東海第二発電所

鋼管杭鉄筋コンクリート防潮壁の構造成立性について

〔 審査会合指摘事項に対する回答 〕

平成29年10月17日

盛土構造から鋼管杭構造への変更

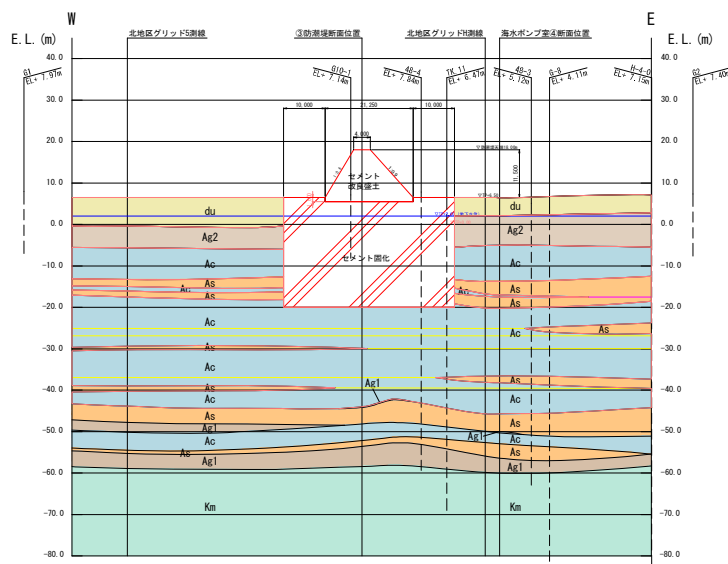
防潮堤の設計変更によって、安全裕度が向上する根拠を明確に説明すること。

- 防潮壁の構造を盛土構造から鋼管杭構造に変更したことで、十分な支持性能を有する岩盤に杭を介して設置が可能となり、長期的な圧密沈下がなく、かつ材料強度が大きくなることから、確実に安全裕度が向上する。

盛土防潮堤の設計に当たっては圧密沈下を考慮する必要があり、セメント固化盛土区間について長期的な圧密沈下を評価した結果、最終沈下量は約56cmとなった。

このことから、安全裕度を向上させるために、十分な支持性能を有する岩盤に杭を介して設置が可能となる、鋼管杭構造へ変更した。

鋼管杭鉄筋コンクリート防潮壁
概要図(岩着支持杭構造)

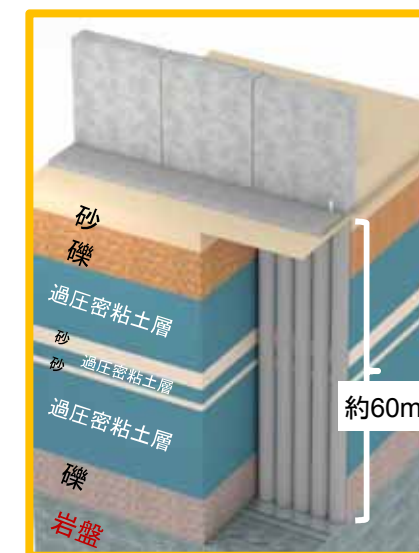
既存の杭の原位置載荷試験が防潮堤設置範囲に適用できるのか根拠を示すこと。

摩擦杭の原位置試験による支持力確認や液状化対策工事後の性能確認試験の見通しについても説明すること。

- 既存の杭の原位置載荷試験(周面摩擦力)については、防潮堤設置位置とは異なる位置での試験であるため、防潮堤設置位置にて新規に杭載荷試験を実施し、摩擦杭構造の設計へ反映する方針とした。
- その後、鋼管杭鉄筋コンクリート防潮壁は、敷地北側エリアにおいて予定していた摩擦杭構造を全て岩着支持杭構造に変更し、かつ杭の岩着支持部のみでも十分な支持力を有する設計とする方針としたことから、当該試験は設計への反映は不要となった。

東海第二発電所の鋼管杭鉄筋コンクリート防潮壁は、敷地北側において摩擦杭構造を計画していたが、これを岩着支持杭構造に変更した。これにより鋼管杭鉄筋コンクリート防潮壁は、十分な支持性能を有する岩盤に杭を介して設置することとなり、より裕度が高い支持性能が得られるものである。

表層改良体の役割

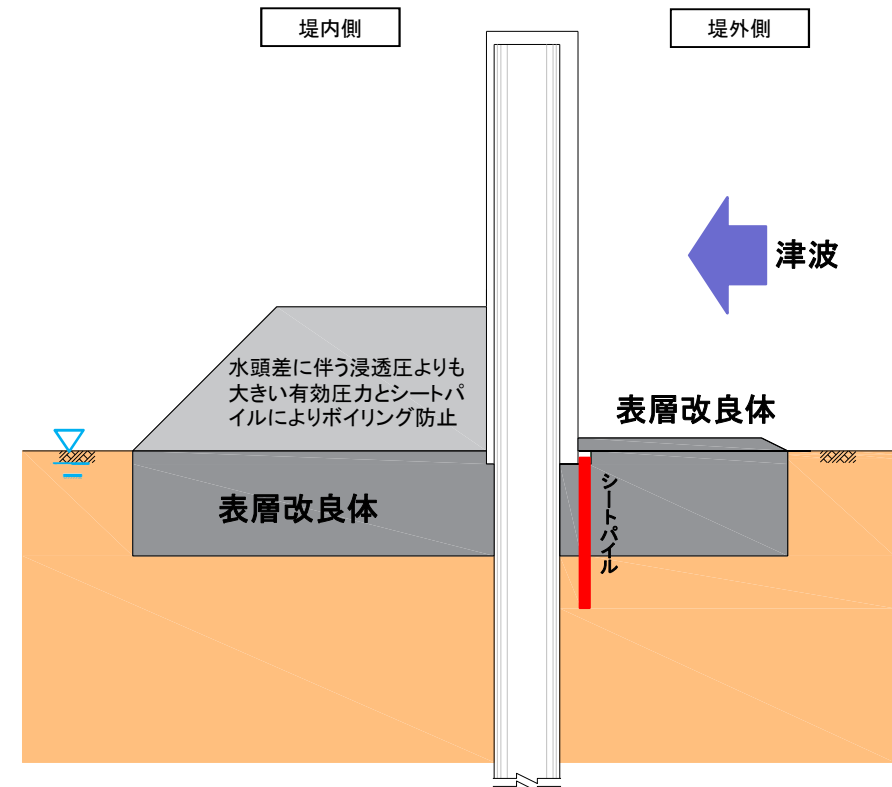
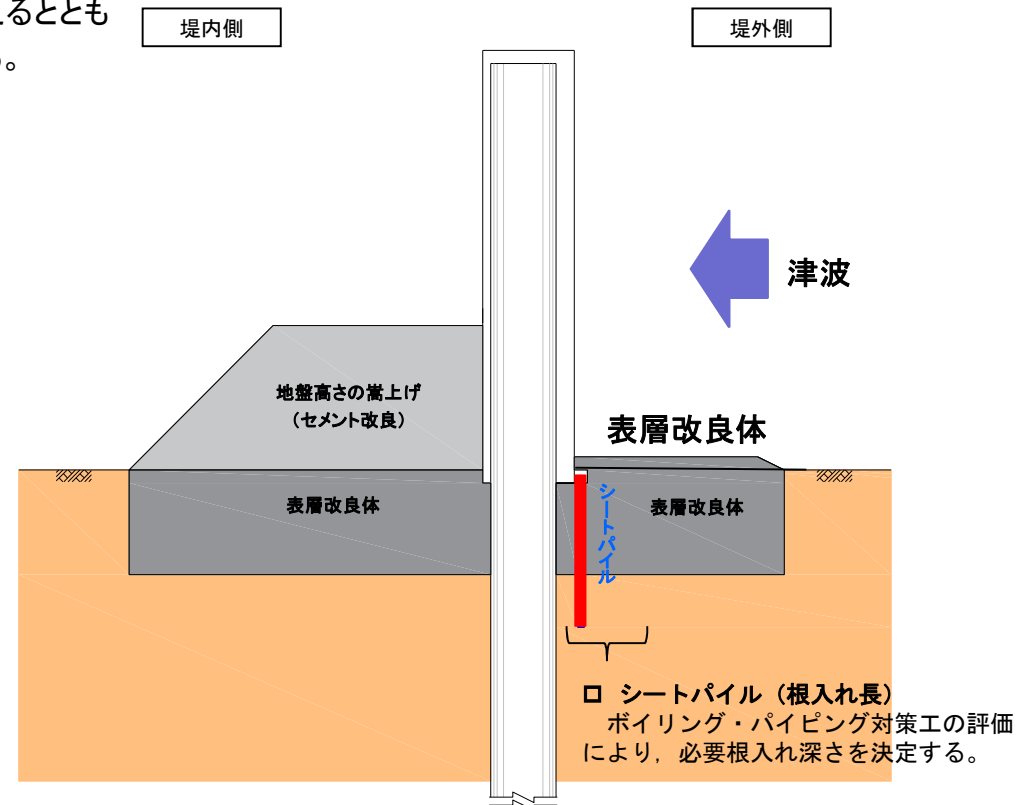
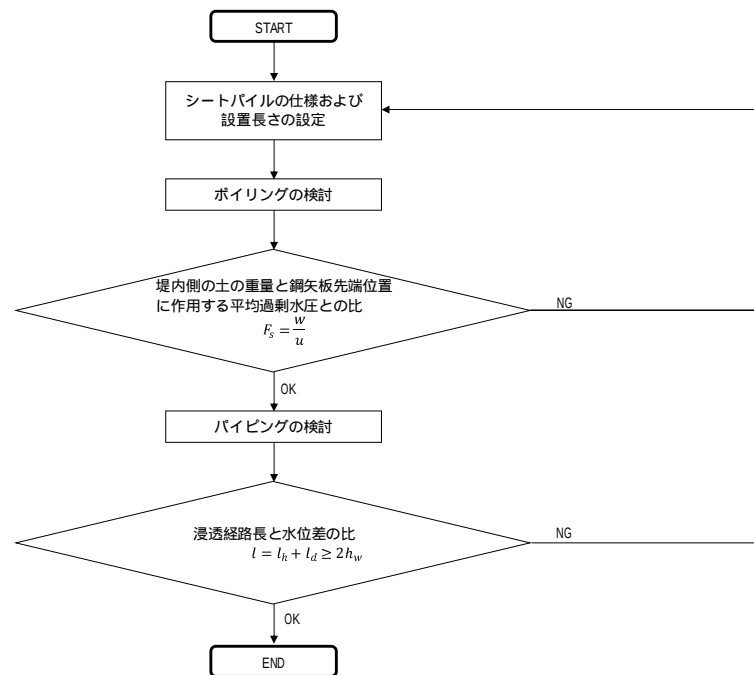
余震と津波の組合せを評価する際に、津波の滞留によってdu層の地下水位が上昇し、液状化に伴うdu層の沈下が起因して防潮堤下から津波が流入することについても併せて検討すること。

- ・ 津波時の防潮壁の内外で生じる水位差を考慮し、津波時の防潮壁の内外で生じる水位差を考慮し、地盤改良及びシートパイルを適用したボイリング、パイピング防止による対策を行う。
- ・ また、上部工の底部の根入れ長は、地震時に生じる地表面の沈下量に基づき設定する。

堤外地盤の表層に対して表層改良体をせっちし（セメント改良を実施し）、津波荷重よりも強度の高い地盤とすることで、洗掘防止対策とする。

表層改良体を設置し、津波に伴う堤内側との水頭差に対して抵抗する。

地盤高さの嵩上げ部や表層改良体により、津波時の防潮壁内外の水頭差に伴う浸透圧よりも大きい有効圧力を与えるとともに、シートパイルを設置することで、ボーリングを防止する。

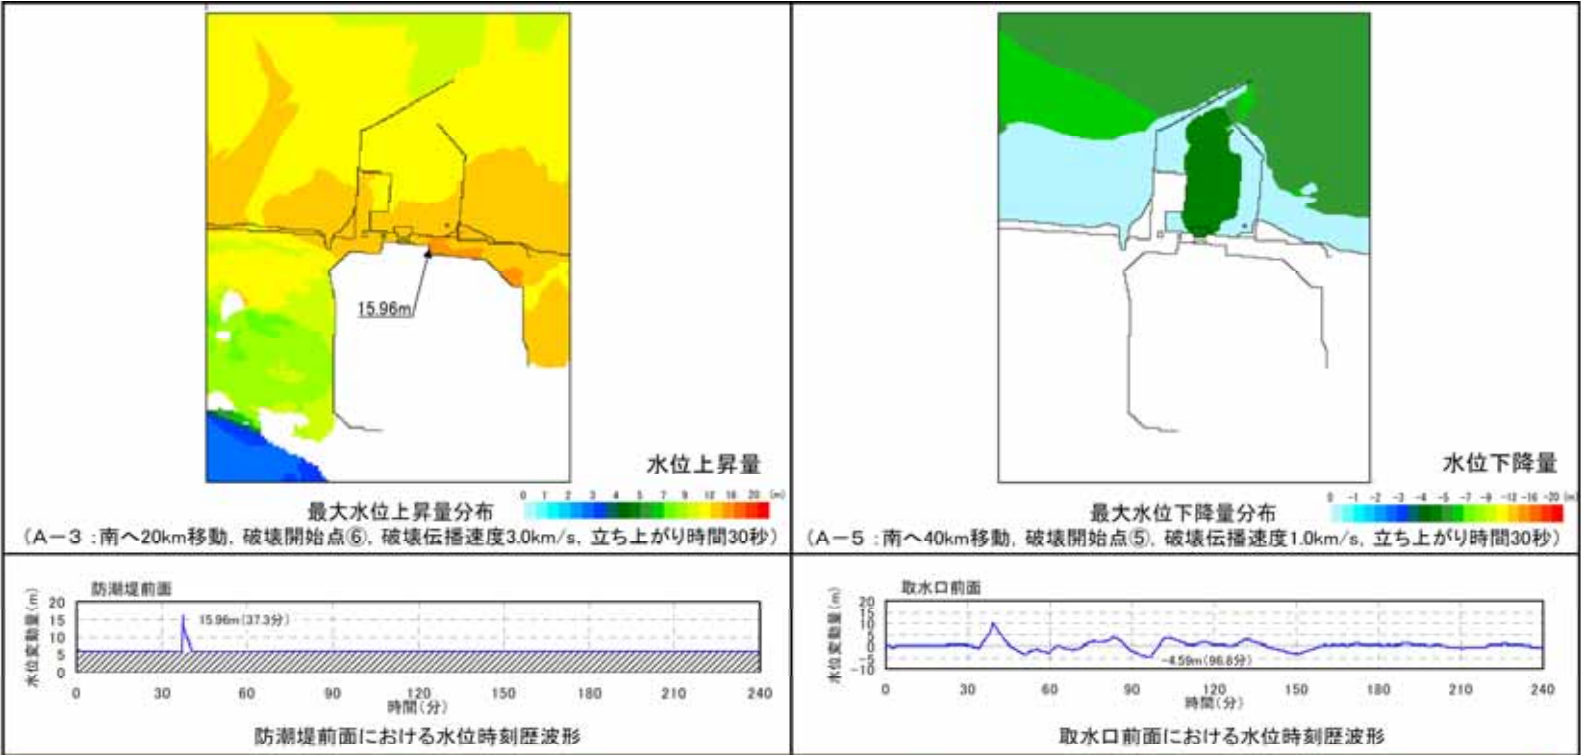
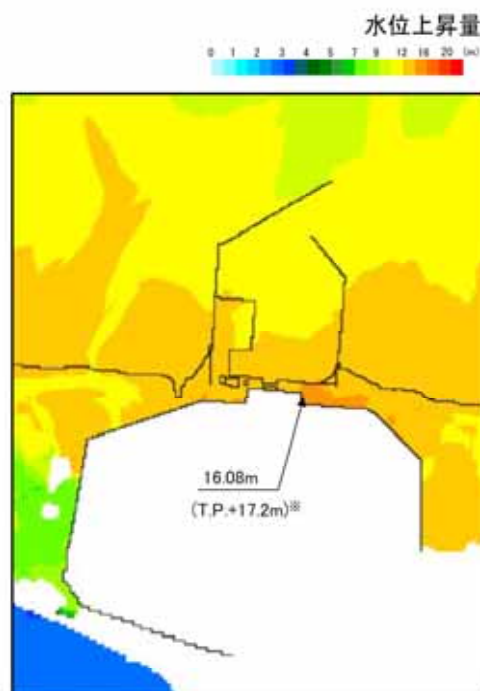
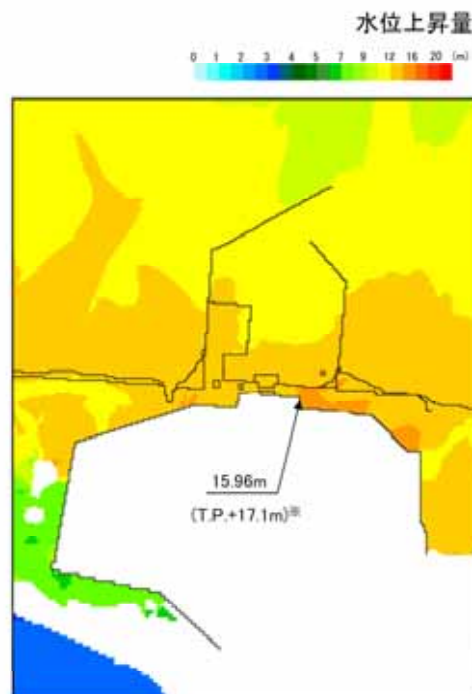
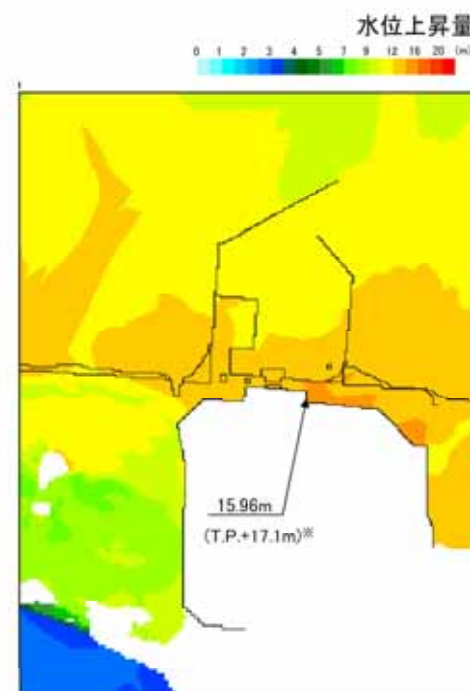
防潮堤のルート変更により、基準津波の選定のために用いた敷地前面の評価点における水位が変わると考えられる。基準津波の選定に影響があるので、再評価を実施すること。

- 第486回審査会合(H29.7.13)においてご説明した防潮堤ルートの変更を反映して、基準津波の検討を実施し、防潮堤ルートの変更が基準津波波源への影響がないことを確認した。

- 最終設備形状の反映による基準津波への影響を評価した結果、水位に有意な差がないことを確認した。

- 評価結果より、設置変更許可申請時モデルと最終設備形状反映モデルで、最大水位上昇量及び最大水位下降量が最大となる津波波源の位置は同位置である。また、設備形状反映モデルと最終設備形状反映モデルで、水位に有意な差は認められないことから、基準津波の津波波源を見直す必要はない。
- 津波ハザード評価について、最終設備形状の反映による基準津波への影響が認められないことから、見直す必要はない。

■ 基準津波を超え敷地に遡上する津波 (T.P.+24m津波) の津波遡上解析結果

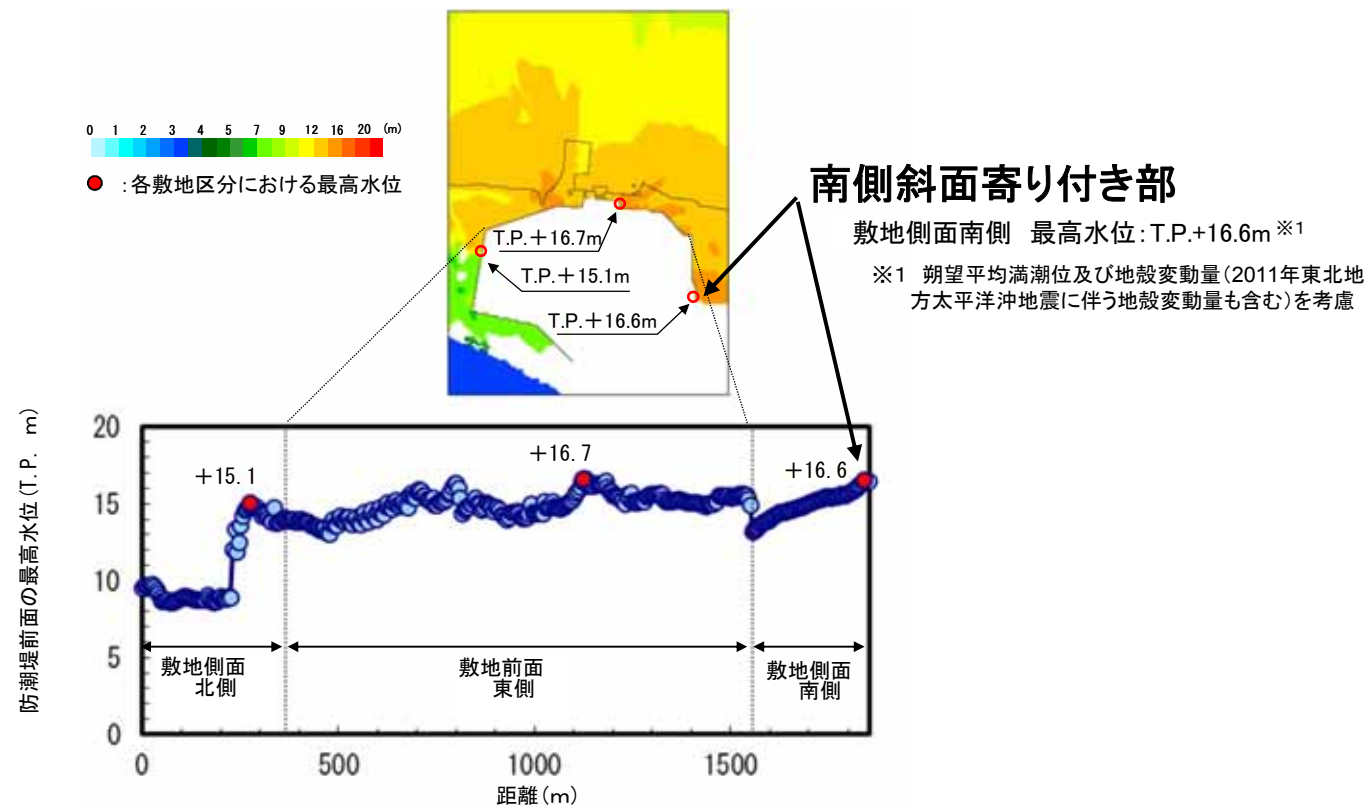
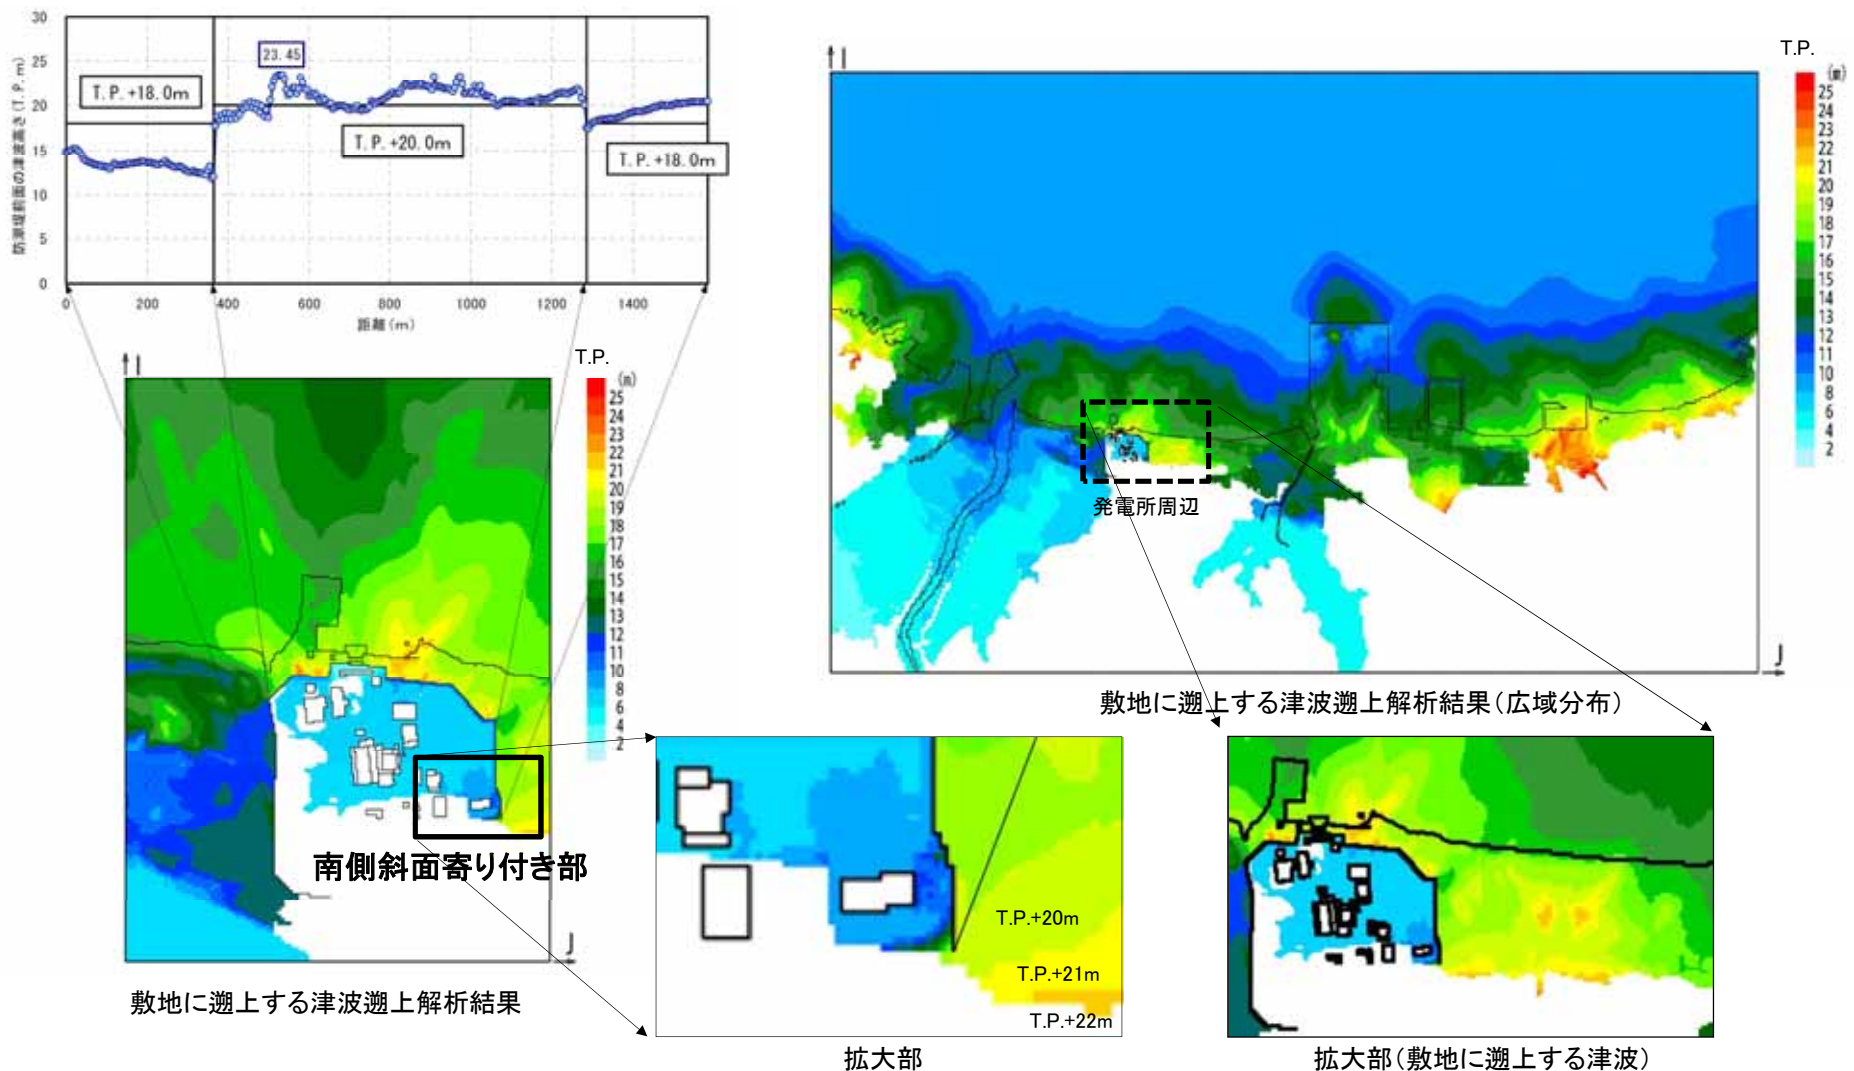
遡上解析結果を踏まえ、敷地南西部の他事業所敷地内を含む地山に対する洗掘対策(延長、幅、深さ等)について、整理して説明すること。

- 基準津波による津波遡上解析の結果、敷地南西部の防潮堤地山寄り付き部(T.P.+18m)に遡上する津波高さはT.P.+16.6mであることを確認した。これに潮位のばらつきを考慮しても津波遡上高さはT.P.+16.8mであり、防潮堤高さを超えることはない。
- 基準津波を超え敷地に遡上する津波(T.P.+24m津波)による津波遡上解析結果では、南側斜面地山寄り付き部に遡上する津波高さがT.P.+20m程度となる。更に広域で確認すると、南側斜面地山寄り付き部の南側において、最高水位がT.P.+22m程度の範囲が確認される。
- この基準津波を超え敷地に遡上する津波(T.P.+24m津波)の広域における遡上高さを考慮し、南側斜面地山寄り付き部(T.P.+18m)の延長上にT.P.+22m付近まで地盤改良を行い、洗掘防止対策を計画した。

- 鋼管杭鉄筋コンクリート防潮壁と南側斜面寄り付き部の洗掘対策は、津波遡上解析結果を用いて範囲を決定する。
- 津波遡上解析の結果、南側斜面地山寄り付き部の最高水位はT.P.+16.6mであり、潮位のばらつきを考慮した場合でもT.P.+16.8mまで遡上することとなるが、防潮堤天端高さT.P.+18.0mには及ばない。

- 基準津波を超え敷地に遡上する津波 (T.P.+24m津波) の津波遡上解析の結果, 南側斜面寄り付き部の最高水位はT.P.+20m程度となる。
- 更に広域を見ると, 南側斜面寄り付き部の南側において最高水位がT.P.+22m程度となる範囲が一部確認される。

鋼管杭鉄筋コンクリート防潮壁の設計検討フロー

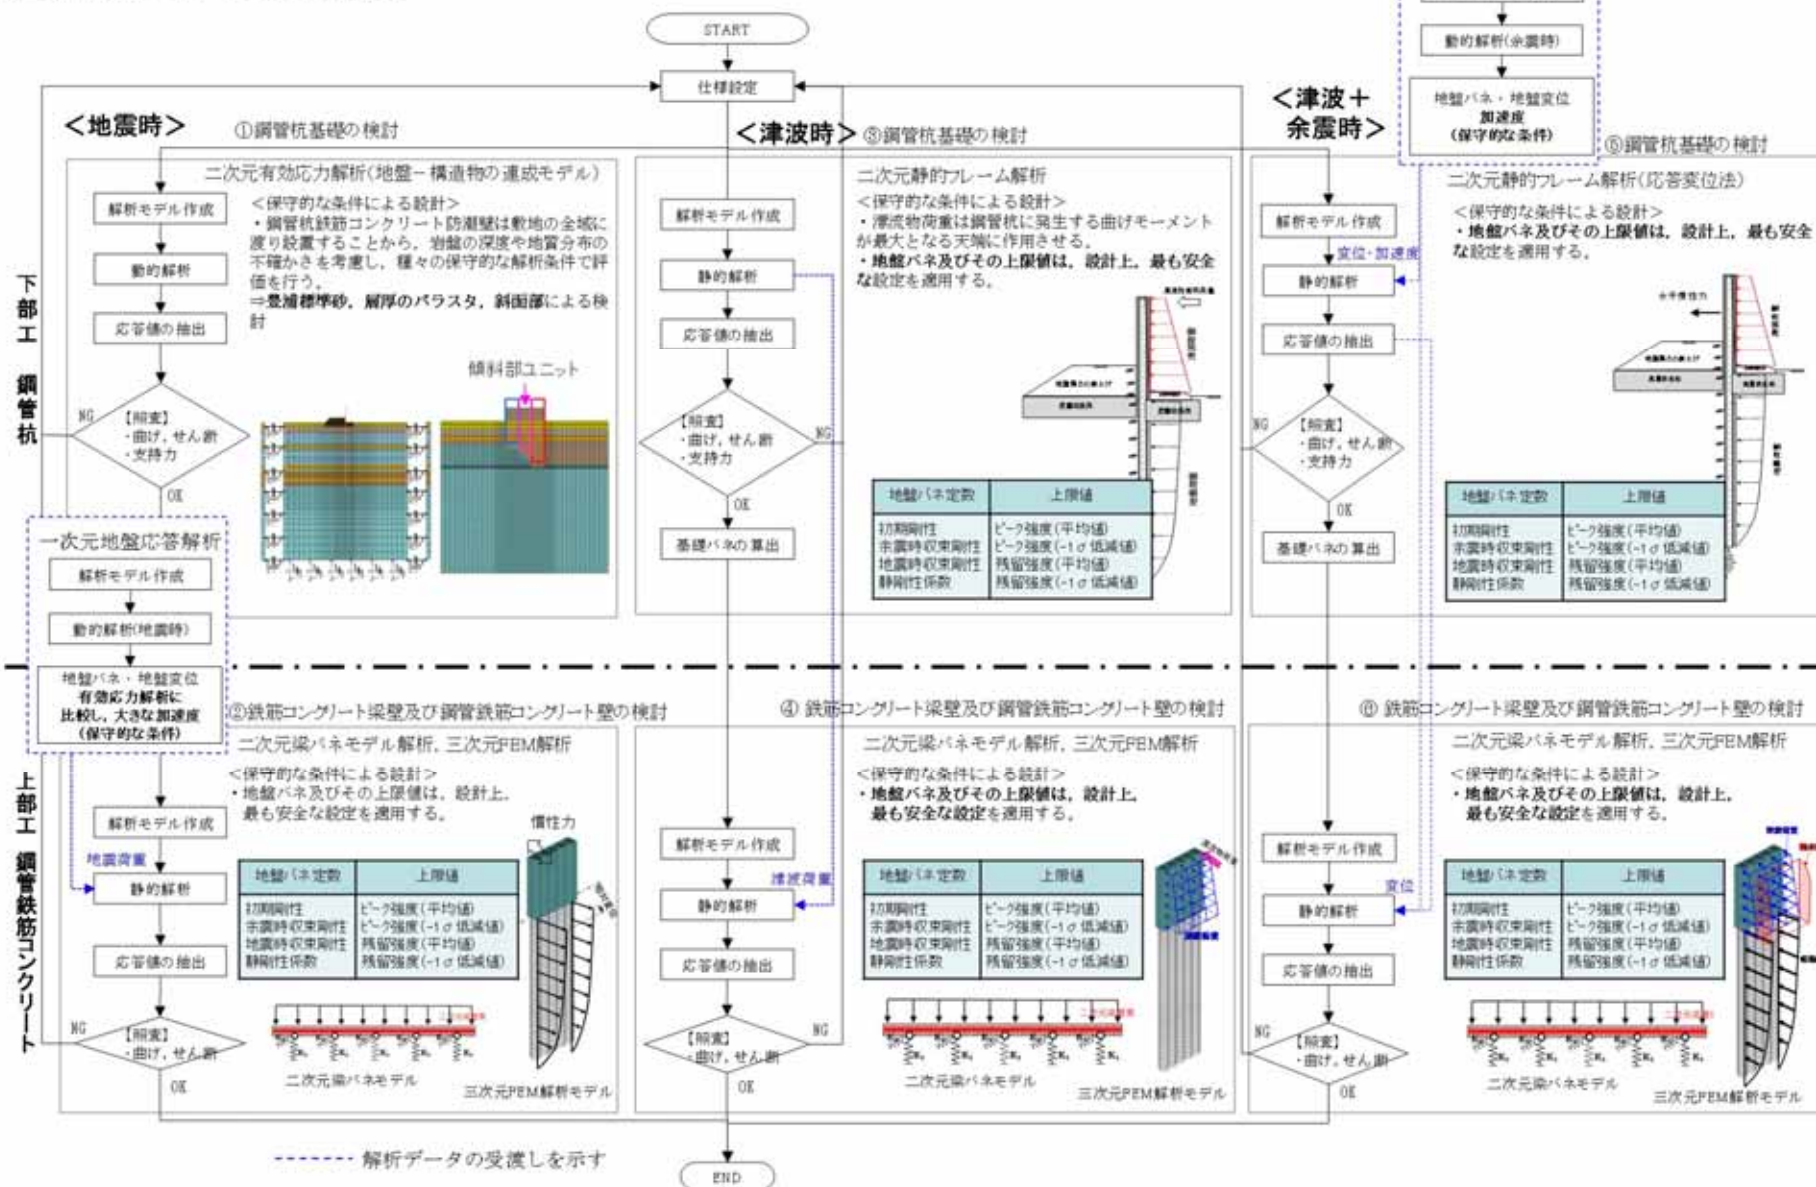
上部工・下部工のそれぞれの部位における岩盤傾斜を模擬した解析を含むすべての検討について、荷重伝達を踏まえた荷重の受け渡しや検討条件の整合性又は包絡性について、体系的に整理するとともに、部位について厳しい条件となっているか示すこと。

- ・ 上部工・下部工のそれぞれの部位における荷重条件別の検討についてフローに整理し、荷重伝達を踏まえた荷重の受け渡しや、検討条件の整合性および包絡性について示した。
- ・ また、防潮壁の各部位に対して厳しい条件となるよう、設計条件の保守性について示した。
